Eisenberg, 26.02.2018

Sicherheitsmitteilung betreffend: Innencontainer für Rettungsgeräte

Status: VERPFLICHTEND

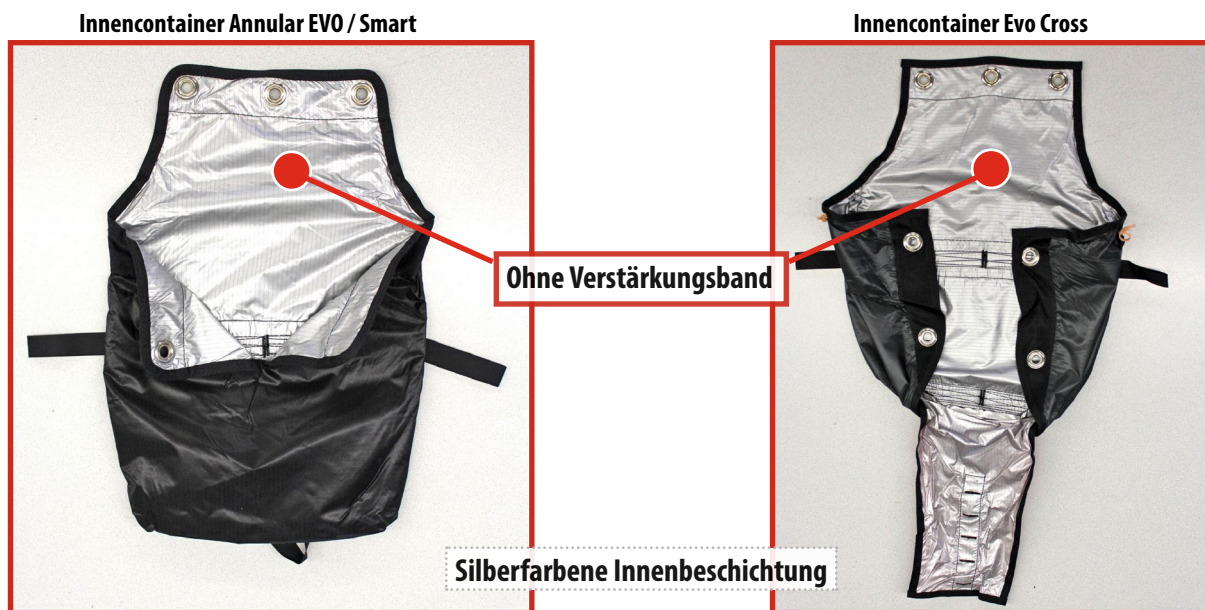
An einer Nahtstelle der oberen Schlaufe zum Befestigen des Auslösegriffes kann es bei den werksseitig gelieferten Innencontainern, bedingt durch Perforation, zu einer Materialschwächung kommen. Diese Nahtstelle muss korrekt ausgeführt 70 daN Last aufnehmen können. Es wurde jedoch festgestellt, dass es hier zu einer verringerten Festigkeit kommen kann.

Die betroffenen Geräte sind entweder über das Baujahr, die Seriennummer oder am einfachsten **erkennbar an der silberfarbenen Beschichtung auf der Innenseite des Containers, wenn diese kein Verstärkungsband hat** (siehe Abbildung).

Nicht betroffen sind Innencontainer früherer Baujahre, erkennbar am **Innencontainer ohne silberfarbene Beschichtung**. Nicht betroffen sind alle Muster, die **ab Februar 2018** ausgeliefert wurden. Diese sind am Verstärkungsband sowie der Kennzeichnung (Haken) O.K. leicht zu erkennen. Ebenfalls nicht betroffen sind **Innencontainer, die als Bestandteil des Gurtzeugs** ausgeliefert wurden.

Die Besitzer betroffener Innencontainer müssen vor dem nächsten Flug prüfen, ob die **einzelne, obere Schlaufe** des Innencontainers verwendet wird. Wird diese verwendet, muss der Innencontainers zwingend ausgetauscht werden!

Sofern die anderen **drei in Reihe liegenden Schlaufen**, die zwischen den Aufdrucken platziert sind, verwendet werden, muss der Innencontainer **nicht zwingend** umgetauscht werden. **Diese drei Schlaufen sind ohne Beanstandung und nicht von dieser Sicherheitsmitteilung betroffen** (siehe auch Abbildung).

Selbstverständlich tauschen wir **alle betroffenen** Innencontainer gegen verstärkte Versionen aus, auch wenn die betroffene Schlaufe nicht verwendet wird!

Wenn betroffen: Bei Verwendung der oberen Schlaufe ist ein **sofortiger Austausch** zwingend erforderlich!

Bei Verwendung einer der 3 in Reihe liegenden Schlaufen: Austausch sobald als möglich, spätestens bei der nächsten Neupackung.
